TRIBUNAL ADMINISTRATIF DE
MONTPELLIER

ARRETE PREFECTORAL n°2013329-0012
ordonnant l'ouverture de l'enquête publique
portant sur le projet de plan de prévention des
risques naturels prévisibles de la commune de
Corneilla-la-Rivière

Objet de l'enquête : Projet de Plan de Prévention des Risques
Naturels Prévisibles de la Commune de
Corneilla-la-Rivière

COMMUNE DE CORNEILLA-LA-RIVIERE - Camp. Majou zone A NAR
Depuis 2001.

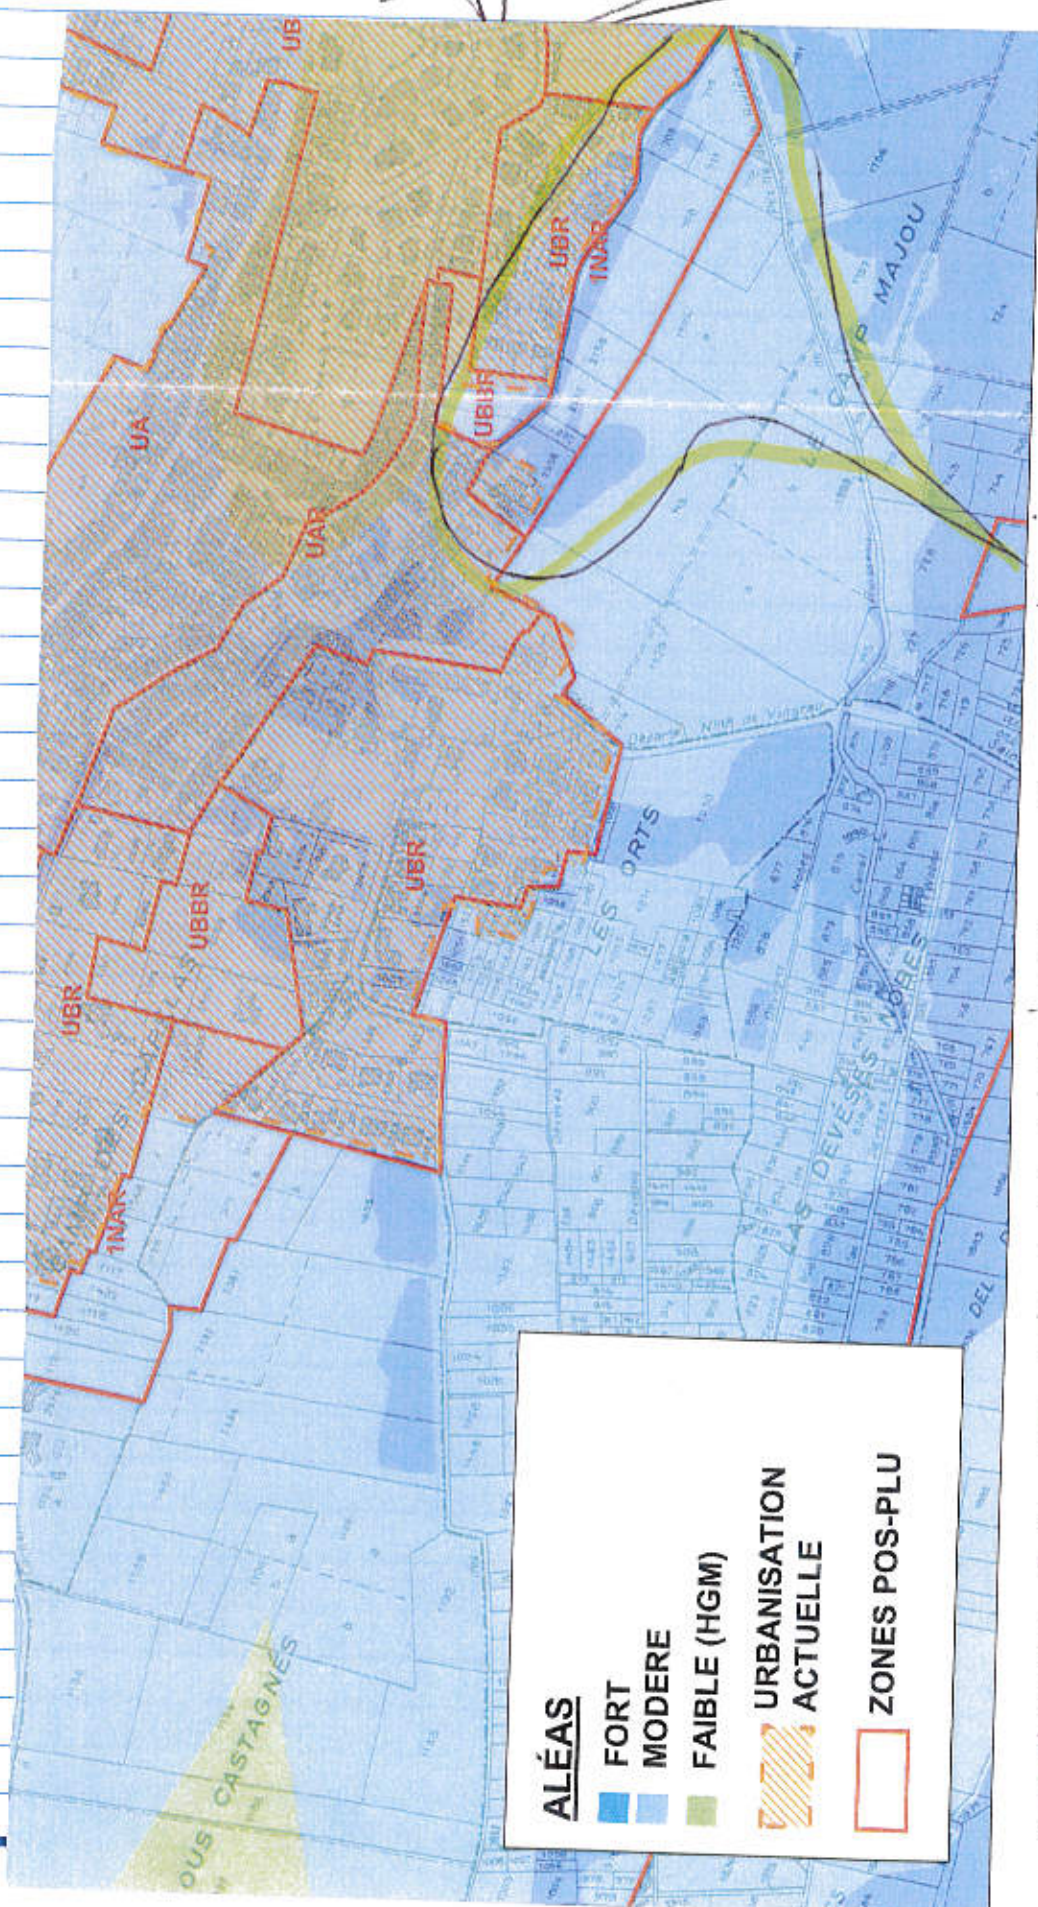
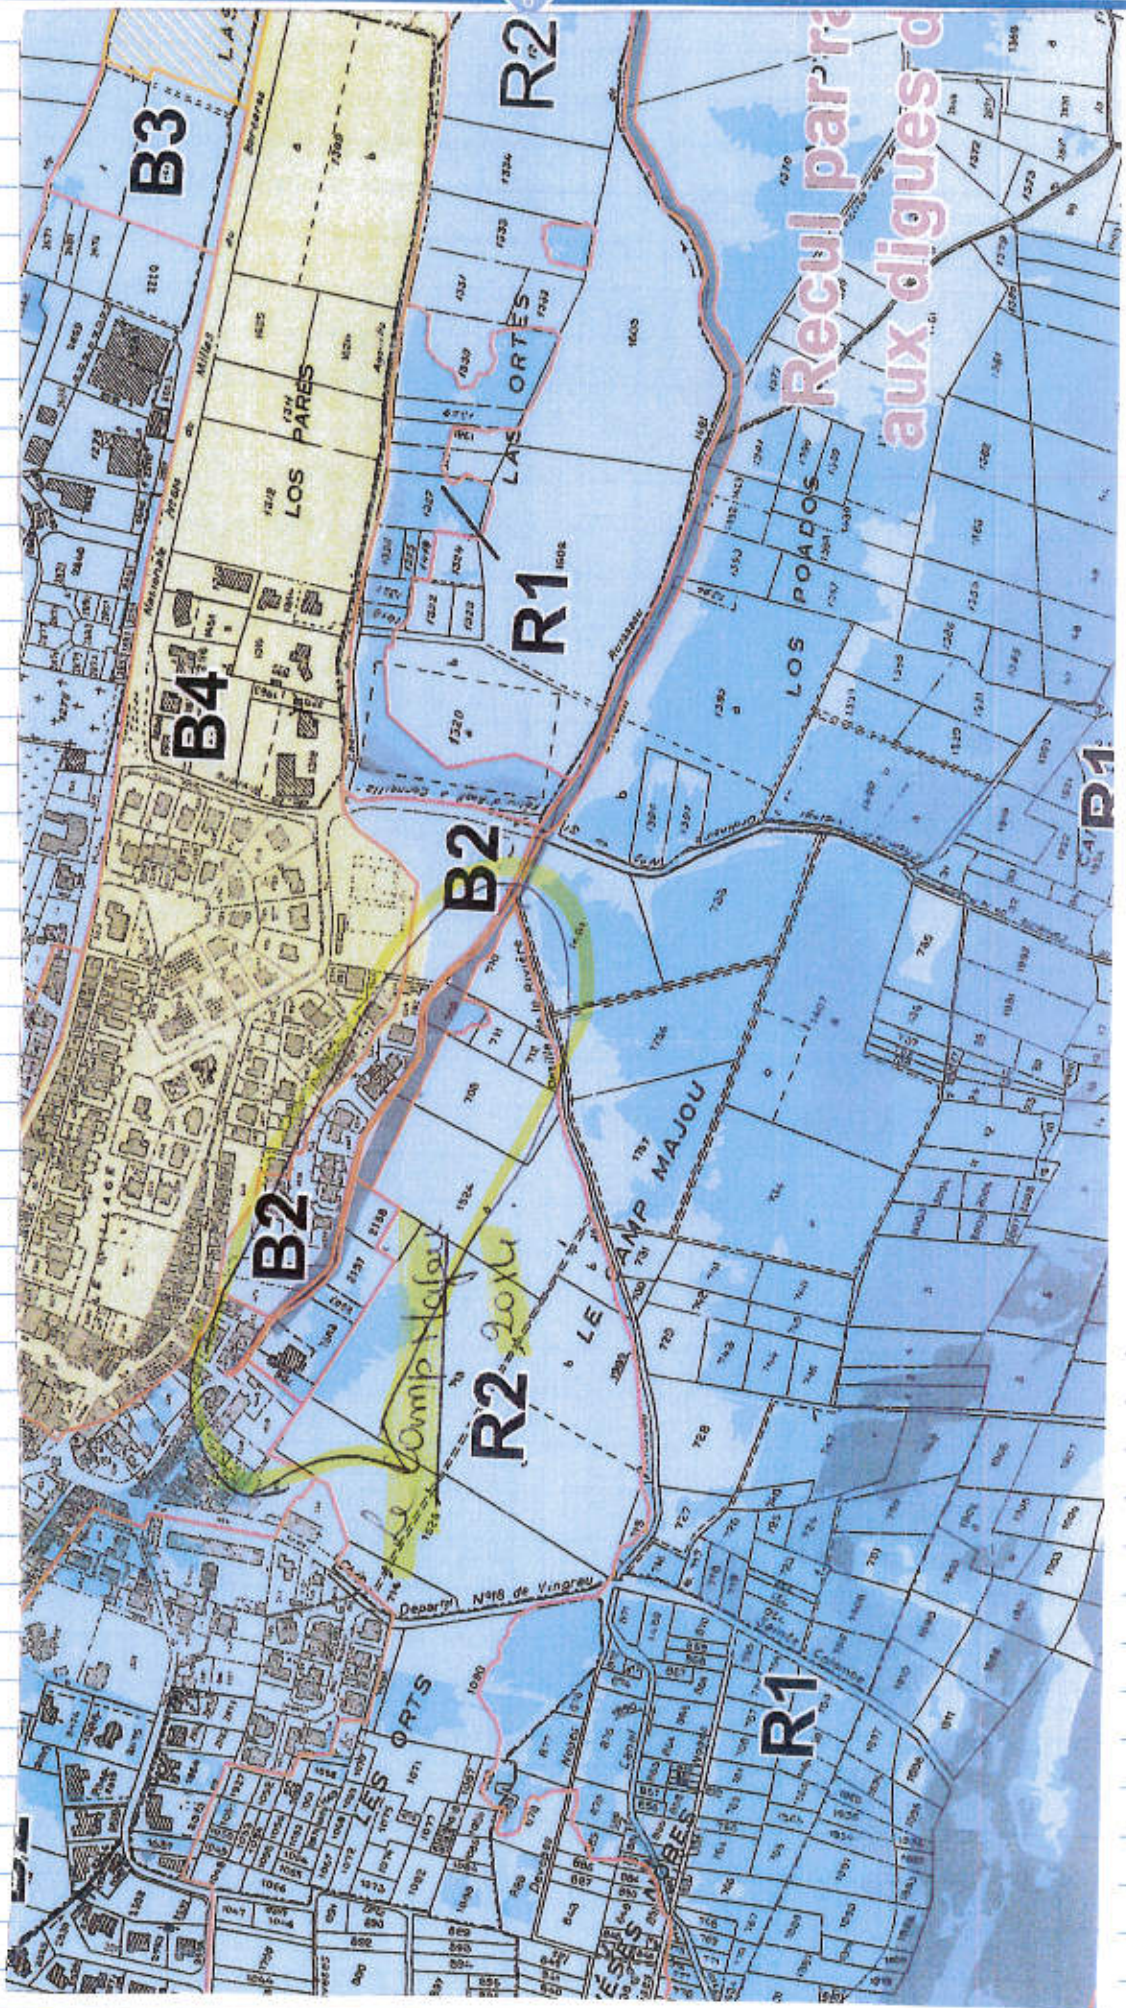
Depuis 2001, mon terrain situé au lieu dit
"Le Camp Majou", parcelle 710 (voir plan ci-joint)
est situé en zone 1 NAR et donc constructible.

Il s'avère que les nouvelles cartes PPR
classent mon terrain en zone inondable R2, alors
que l'alignement reste identique à celui du
POS 2001.

Vous comprends, dans ces conditions, que je
sois en droit d'exiger que ma parcelle soit
à nouveau classée en zone 1 NAR, si toutes les
conditions requises à la construction, pour ex. emp.
une hauteur de 2m 20, sont respectées.

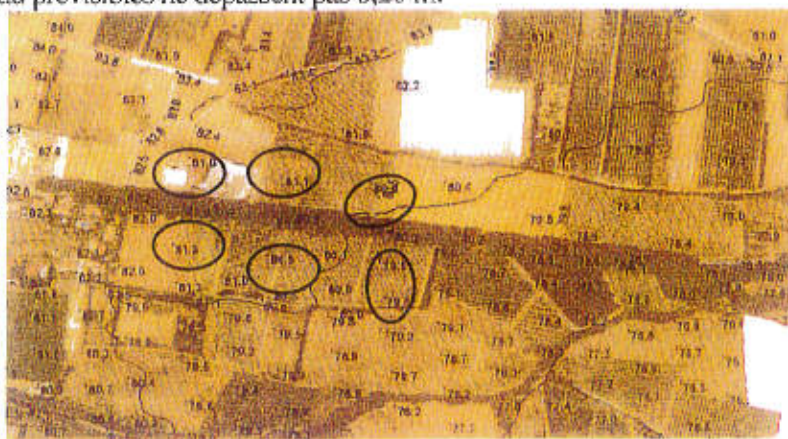
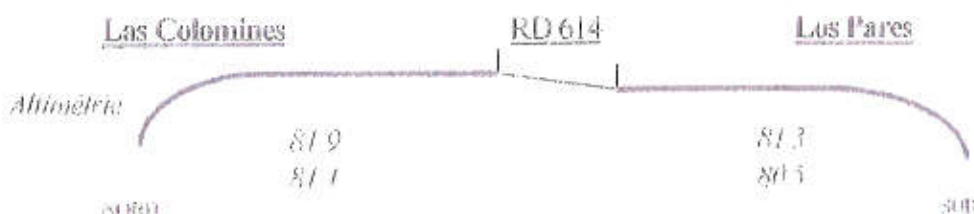
Nous souhaitons développer la zone des Colomines dans la continuité de notre zone artisanale. Nous prévoyions depuis 2009, sous la responsabilité de la Communauté de Communes Roussillon Conflent l'extension de l'actuelle ZAE sur les parcelles cadastrées C 2242 et C 2244. Ce projet est conforme aux recommandations du SCOT. Or, le classement en zone R2 du PPR condamne tout projet de développement économique cohérent sur notre territoire.

Le règlement de la zone R2 est d'autant plus curieux qu'il prescrit « impérativement » « les planchers habitables ou à usage d'activité nouvellement créés... à 2,20 m au-dessus du terrain naturel. Cette exigence forte est justifiée par le caractère particulièrement vulnérable des constructions isolées, où les secours peuvent accéder difficilement... ». Or, le secteur des Colomines est desservi par un réseau viaire récent présentant un maillage satisfaisant pour l'accès à la ZAE Las famades créée en 2003. Les hauteurs d'eau prévisibles ne dépassent pas 0,20 m.

Si on observe bien cette zone, on peut remarquer qu'elle est plus haute ou à la même hauteur que la zone Los Pares située de l'autre côté de la RD 614, classée elle en B4. La construction par nos ancêtres de la Route Départementale (RD 614), anciennement Nationale est tout à fait cohérente puisqu'elle se situe sur la partie la plus haute du talus, entre Las Colomines et Los Pares, ce qui est logique. La zone Las Colomines n'est ni concernée par le débordement de la Têt ni par les Talwegs.

Rapport de présentation
Annexe 10 - Débits linéiques pour une crue centennale des affluents

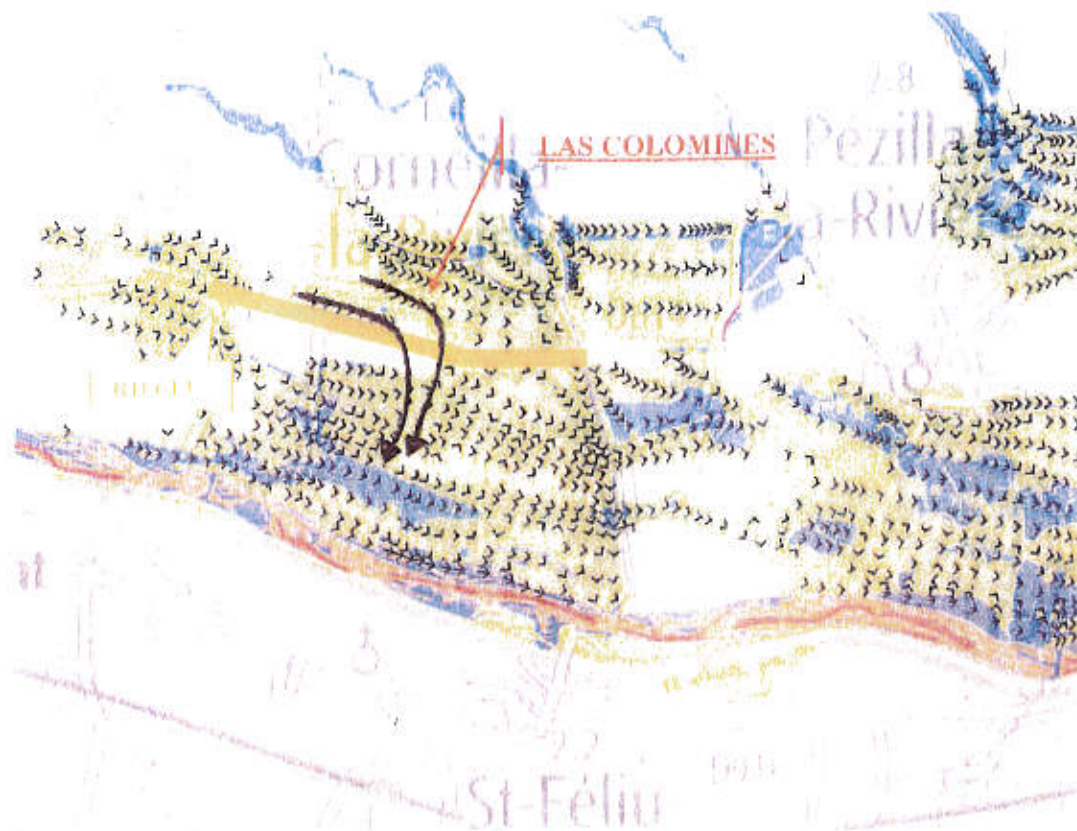
De plus, cette zone ne peut pas constituer en soit une zone d'expansion ni de rétention puisque le dévers important dans le sens OUEST-EST fait que l'eau déborde la barrière constituée par la RD 614 comme le montre la carte de BRLi ci-dessous.

Par ailleurs, si l'on se réfère à l'aléa de crue centennale, ce secteur, présente une hauteur d'eau moyenne attendue à 0,20 m et la carte des vitesses fait apparaître une vitesse d'écoulement faible inférieure à 0,25m/s. Aussi, le facteur vulnérabilité prescrivant un plancher refuge à 2,20 m nous paraît excessif. Cette analyse ne justifie pas une inconstructibilité de ce secteur destiné exclusivement à l'activité artisanale.

Il paraît évident de réserver les zones à l'aléa faible pour l'habitat. Un aléa modéré avec un plancher habitable à 0,70 m aura moins d'impact pour une zone artisanale.

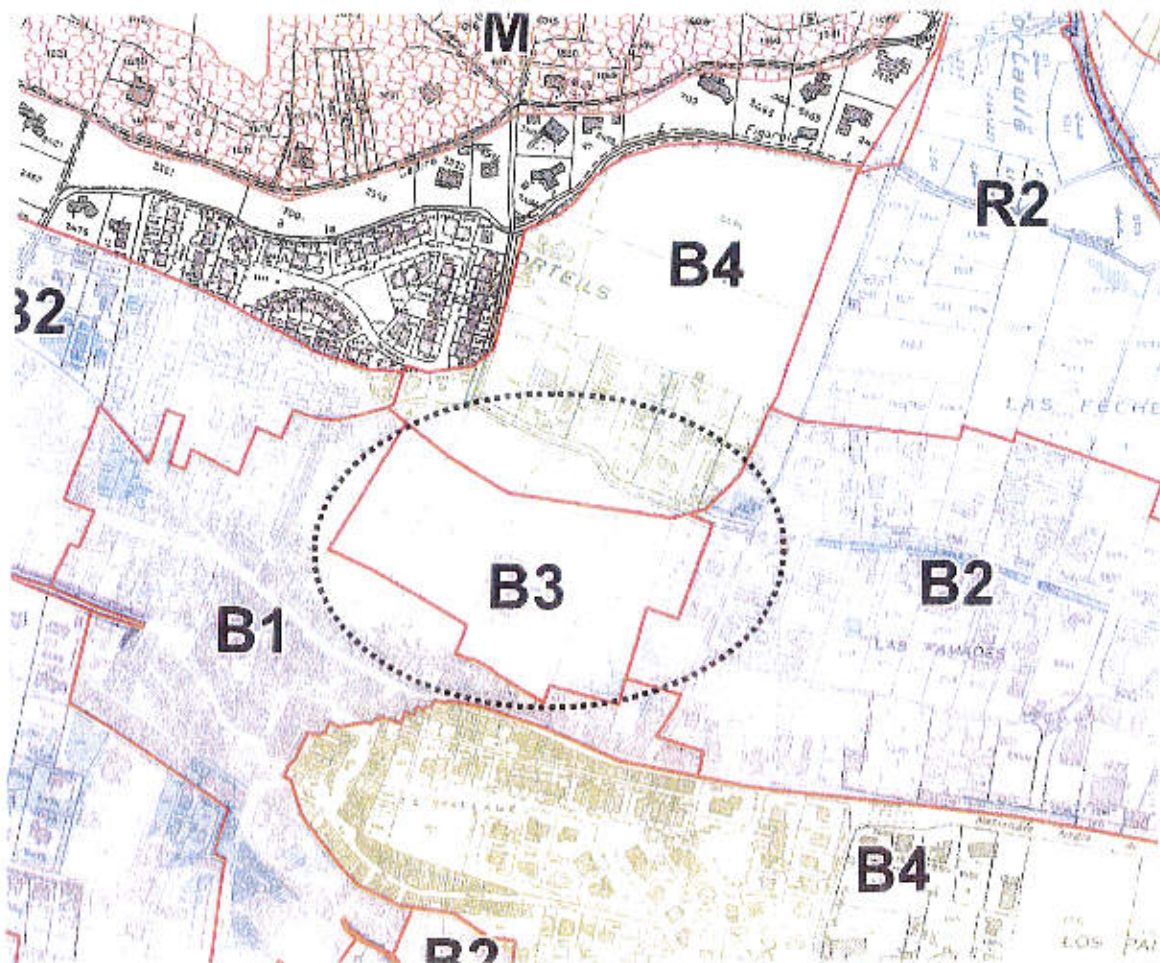
Le classement de la zone Los Pares en B4 (aléa faible) va entraîner l'intégration prioritairement de cette partie du territoire dans le futur PLU. Ceci générera également un nouvel axe de circulation qui favorisera l'accessibilité de cette zone au niveau du **A** avec l'aménagement d'une voirie adaptée comprenant un nouvel accès Nord et un nouvel accès Sud, en accord avec le Conseil Général des Pyrénées-Orientales. L'accès Nord sera directement dédié à la ZAE.

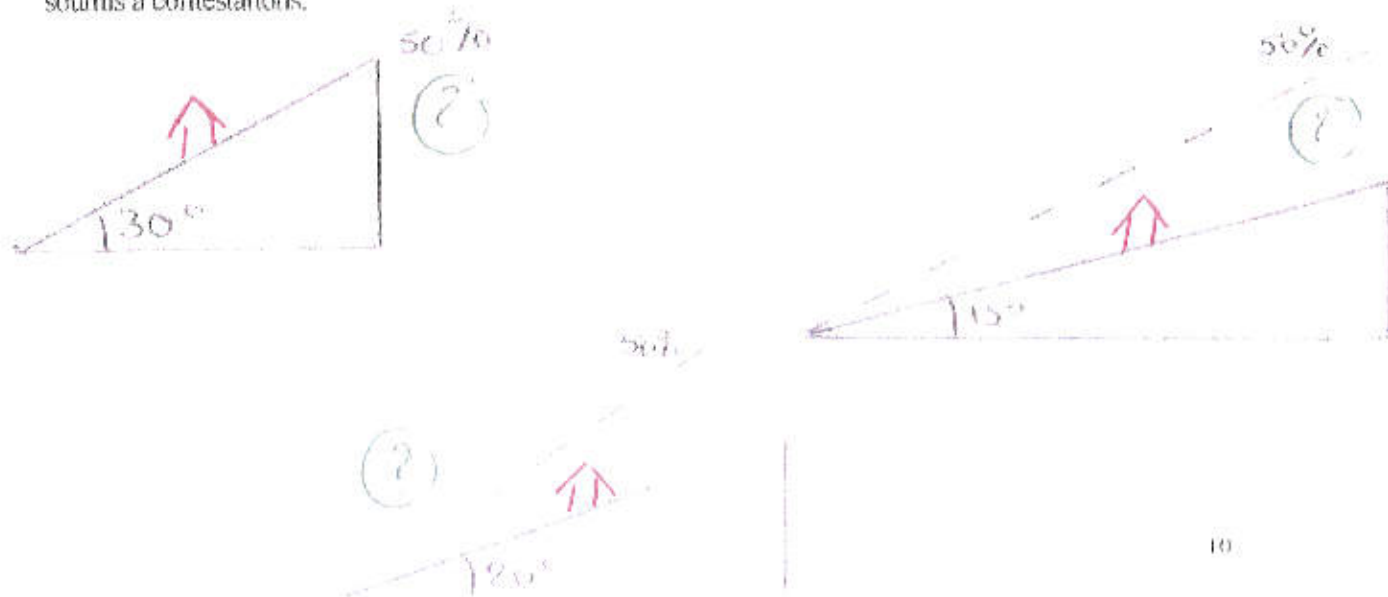
En ce qui concerne le règlement de la zone M, sur l'ensemble de la Commune de Corneilla de la Rivière, le talus de la terrasse des Planes (environ 25 mètres de hauteur relative par rapport au village) à une pente inférieure à 50 %.

Aussi, normalement, les terrains qui occupent le versant du talus sont constructibles.

Les implantations de constructions seront conduites avec l'appui d'une étude géotechnique (prise en compte notamment des risques de glissement voire d'écroulement très localement).

Secteur du Camp Majou

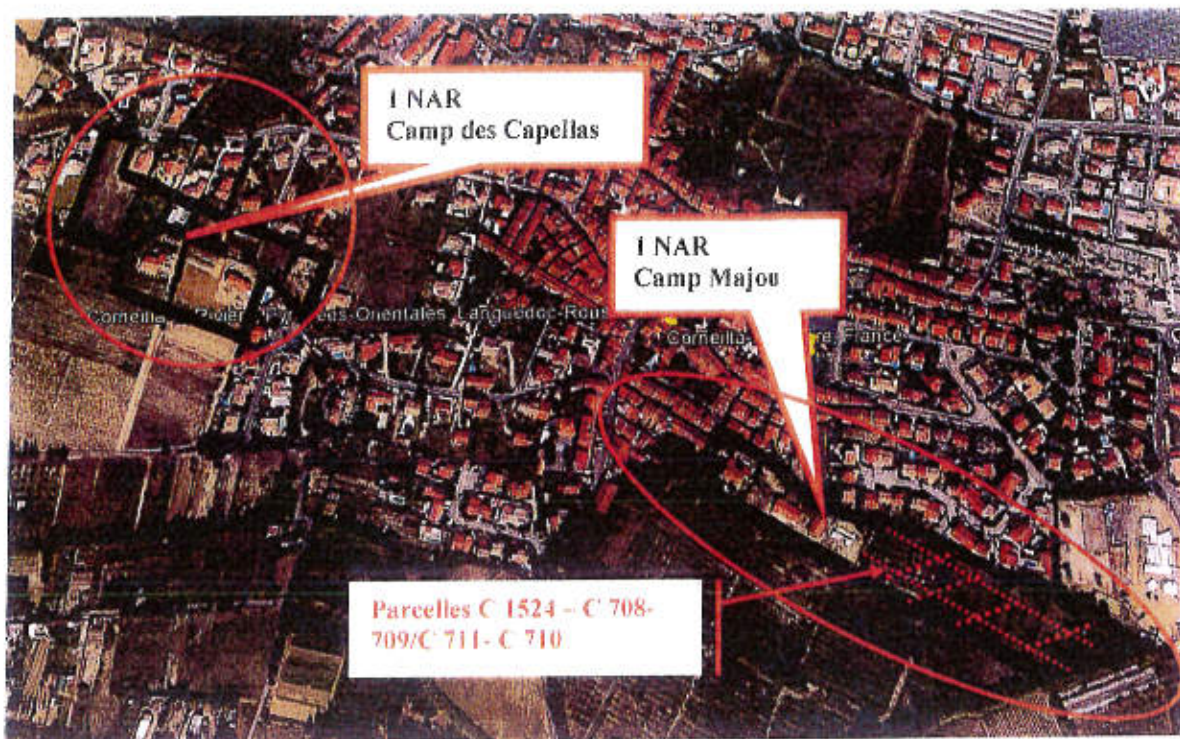
Sur le secteur du Camp Majou, quatre constructions sont actuellement réalisables. Le Plan de Prévention des Risques semble déclasser ces terrains en « champs de Pomme de Terre ».

Nous avons à plusieurs reprises évoqué ce problème lors de réunions de travail avec les services de l'Etat. Vu le faible impact urbanistique, nous souhaiterions à titre dérogatoire, conserver la possibilité de bâtir quatre maisons individuelles sur les parcelles cadastrées C 1524- C 708- C 709/711 – C 710, avec une hauteur de plancher à 2,20 m conformément au règlement du POS en zone I NAr et avec un engagement d'accessibilité prévu par les riverains en amont et le long de la voie.

Secteur Las Ortes

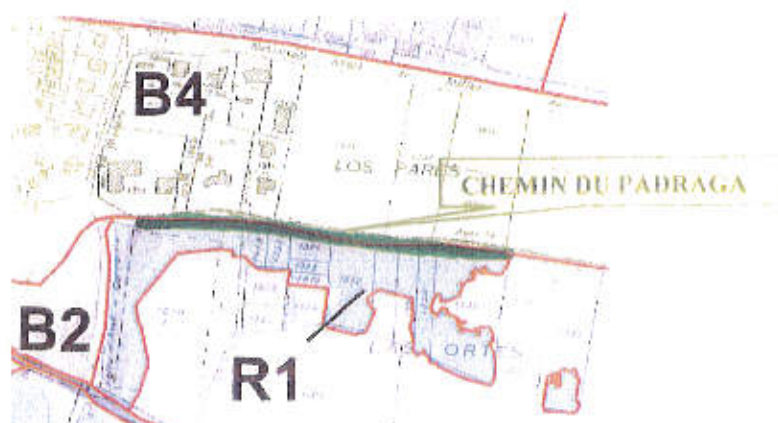
Concernant la zone Las Ortes située au Sud Est de la RD 614 (cf plan de situation ci-dessus), nous souhaitons son classement en B3 pour une partie minime de cette zone, type réglée, le long du chemin du Padraga classée dans le projet PPR en R1. Sur cette zone, le CES en serait limité afin de ne permettre qu'une seule habitation avec un plancher habitable à 2,20 m et un accès direct sur le chemin du Padraga et le secteur Los Pares. Ce type d'aménagement ne modifierait en rien la possibilité de stockage des eaux ni leur écoulement.
